项目名称： 襄城县特种车辆专用停车场项目

**环境影响报告表修改说明**

**许昌市先进产业科技园发展有限公司**  
**襄城县特种车辆专用停车场项目**  
**环境影响报告表技术评审意见**

图 2-1 项目水平衡图 单位 m<sup>3</sup>/d

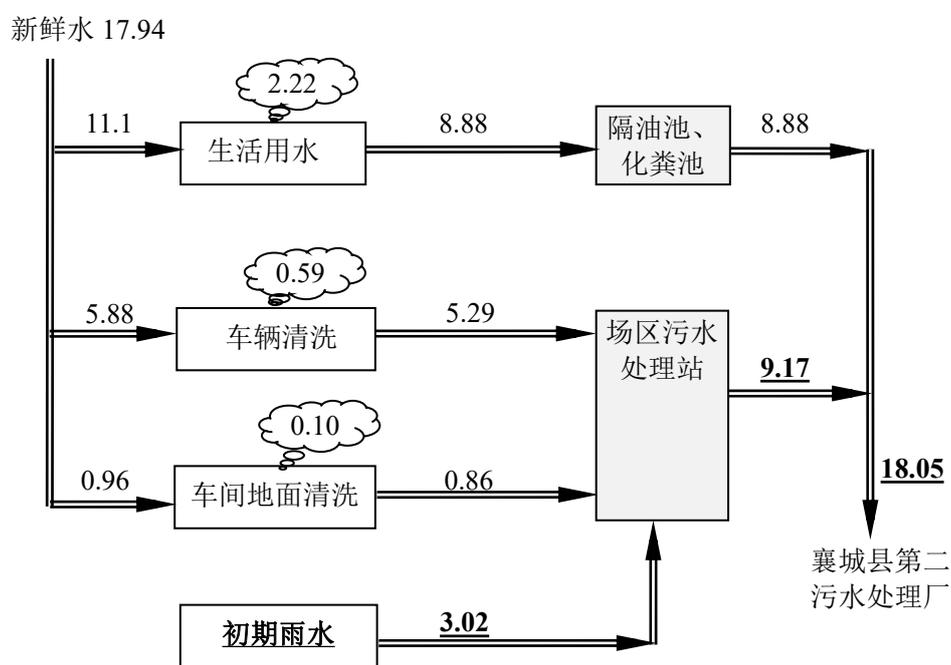
3、核实洗车废水产生量及主要污染物浓度，结合初期雨水收集及处理情况，完善水平衡图，核实废水处理效率，完善废水处理措施可行性分析。

图 1.9-1 三级防控体系示意图

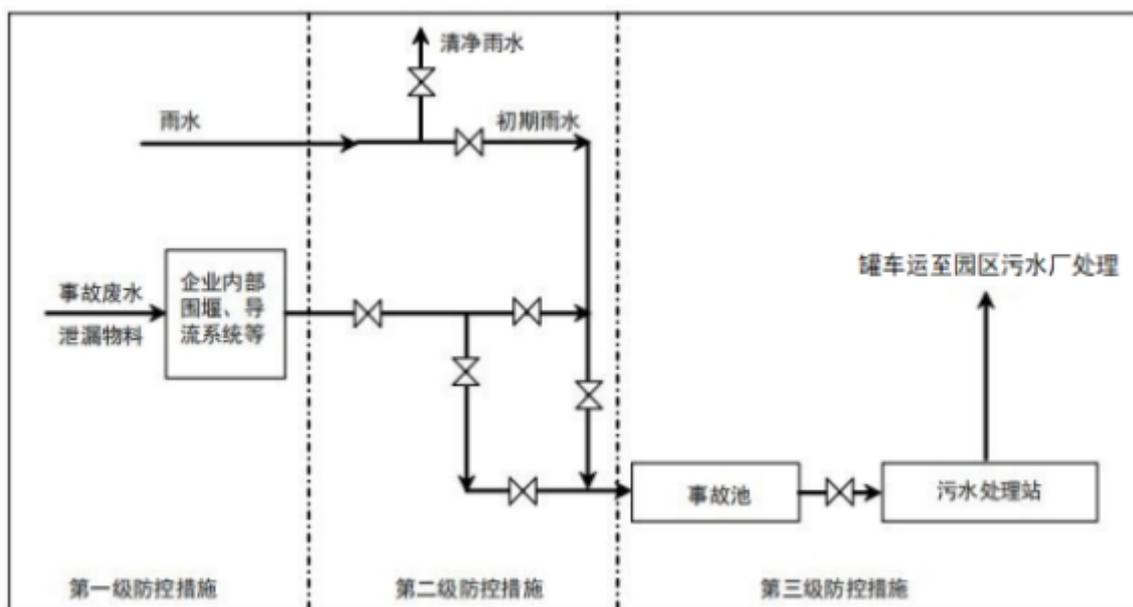
5、结合厂区内主要危险化学品最大存储量，完善 Q 值计算内容，完善环境风险事故情形设定及源项分析，细化主要有毒有害气体大气终点浓度影响范围，校核风险预测结果；细化环境风险防范措施，完善厂区三级防控措施及分区防渗图。

附图 3-1 项目总平面布图

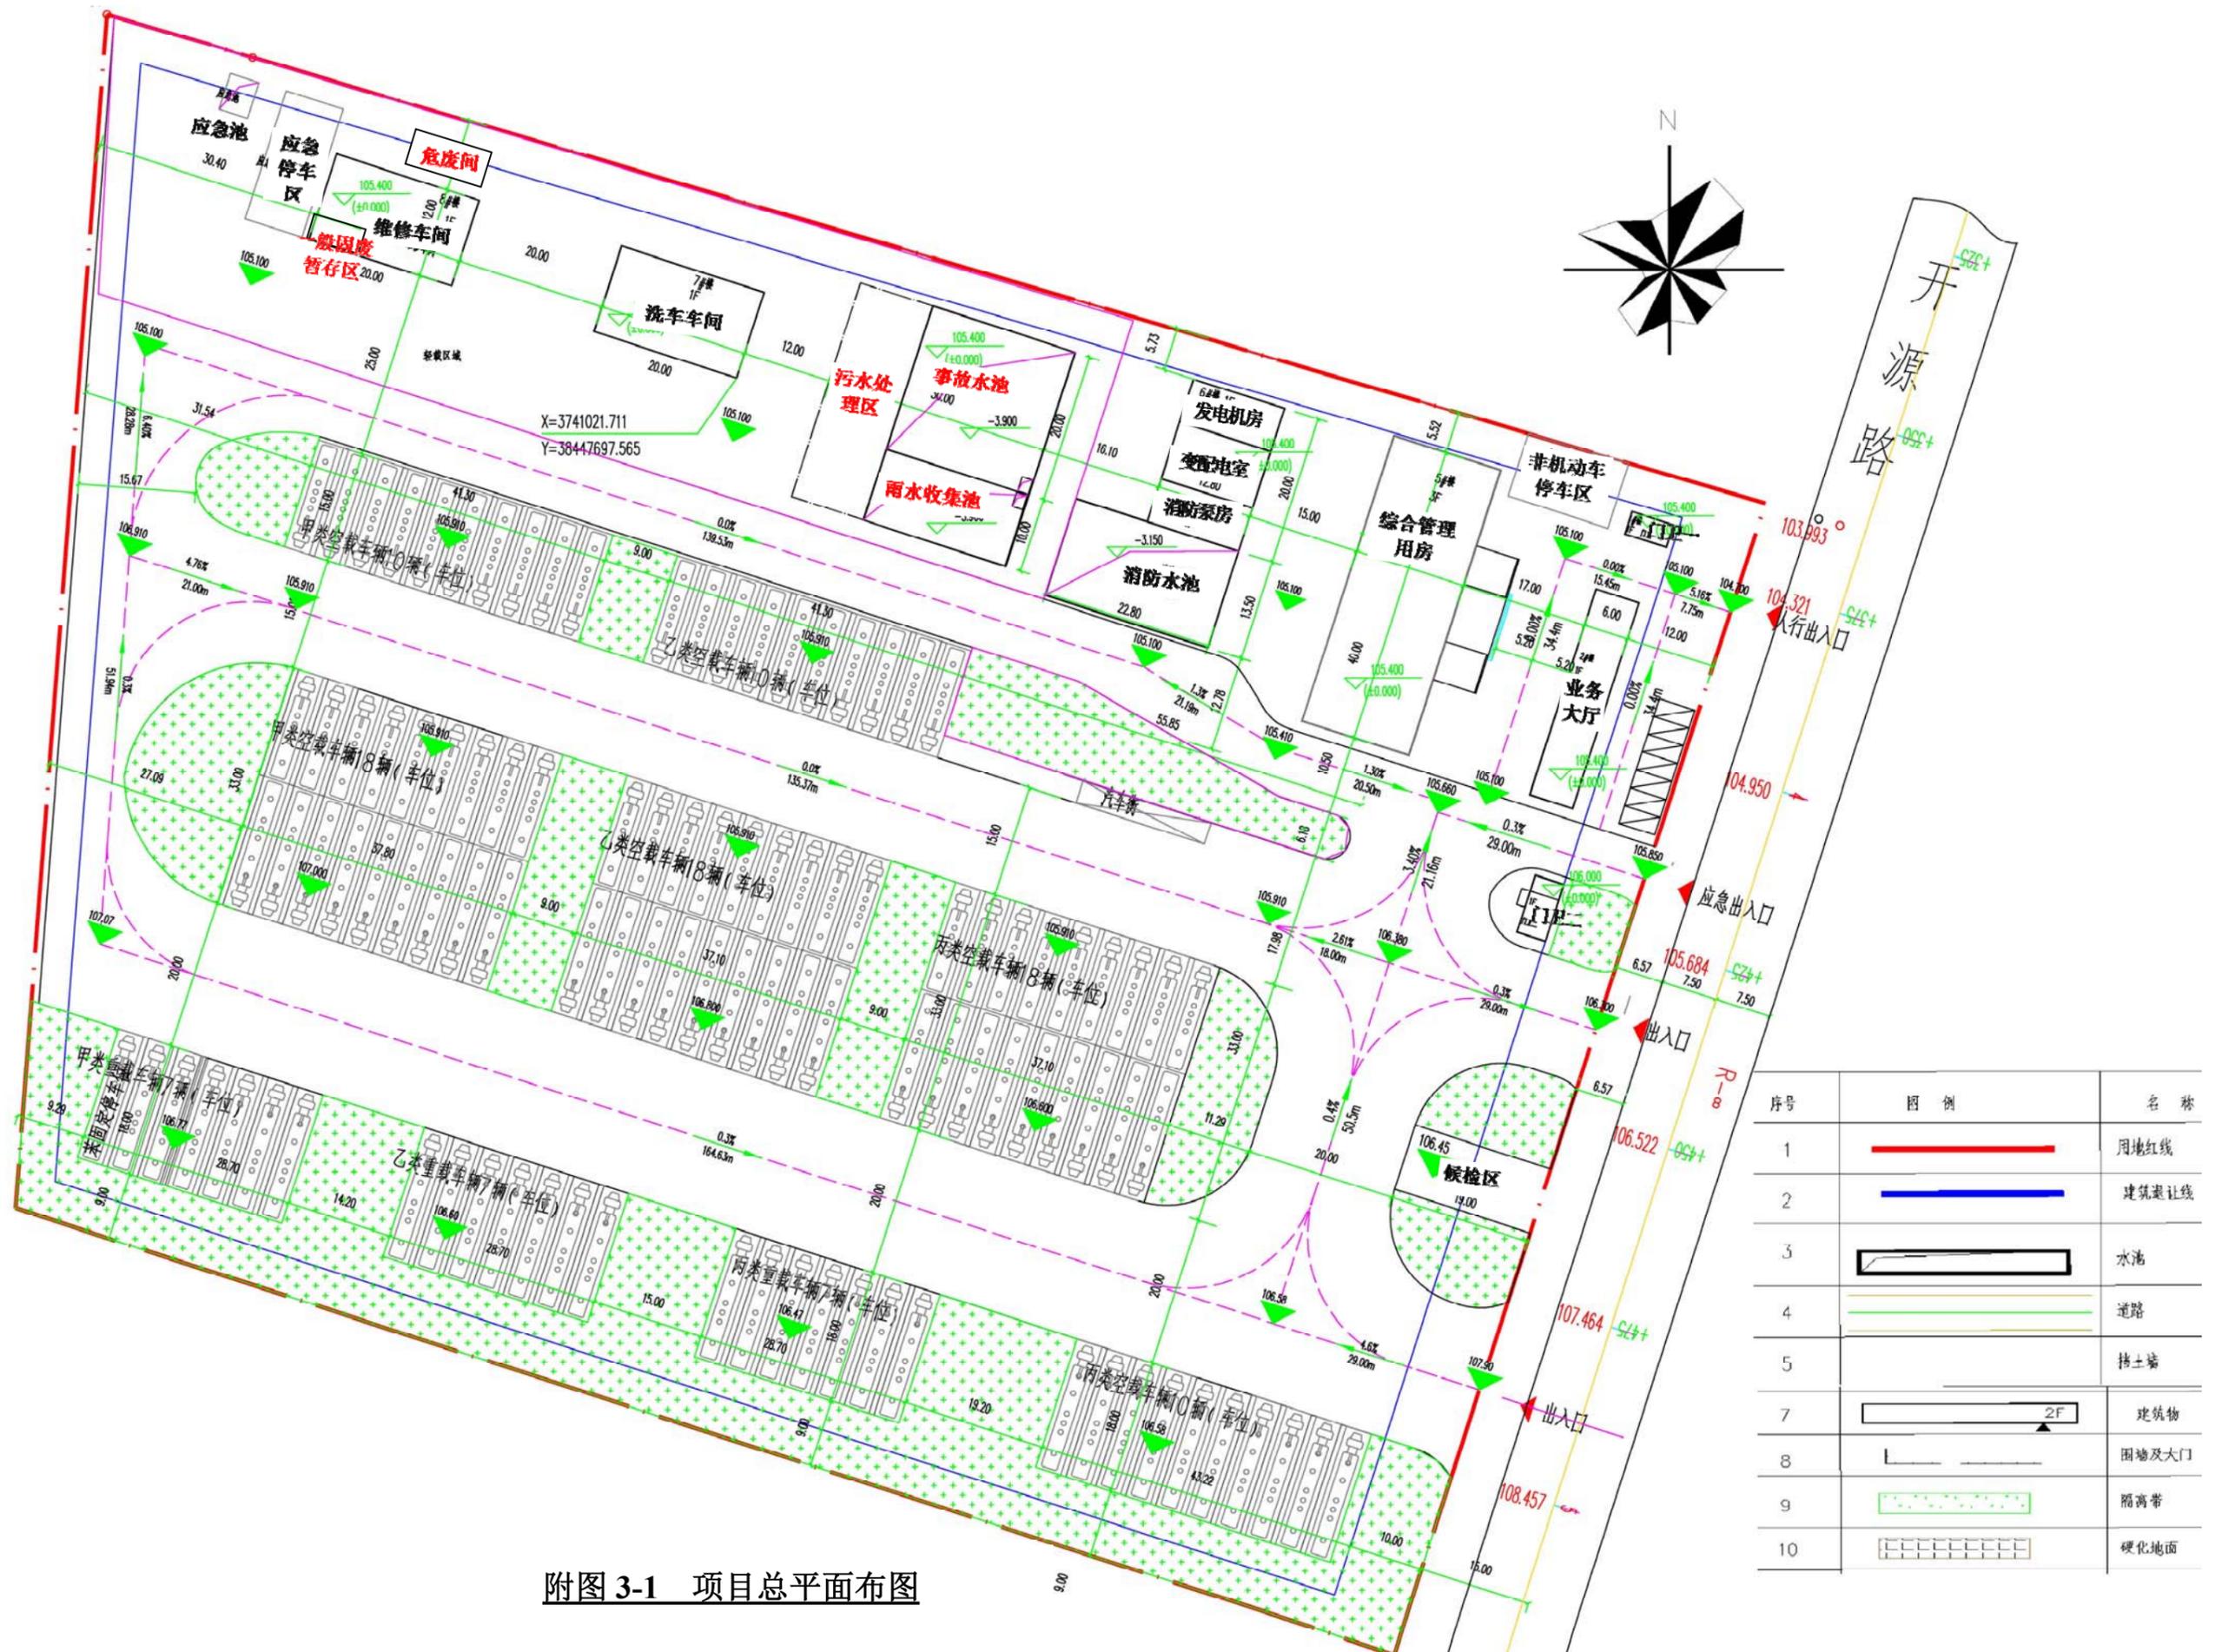
6、完善环境监测计划，细化环境保护措施监督检查清单，补充雨水、污水管网走向图，完善平面布置图等附图附件。

6、完善环境监测计划，细化环境保护措施监督检查清单，补充雨水、污水管网走向图，完善平面布置图等附图附件。	环境监测计划已完善，详见 P65、P80 及风险专项评价 P72，环境保护措施监督检查清单已细化，详见 P83、P84，雨水、污水管网走向图已补充，平面布置图等附图附件已完善，补充项目土地证，详见附图 3-1、附图 3-3、附图 10、附件 3
<b>备注：修改内容字体加粗并标下划线。</b>
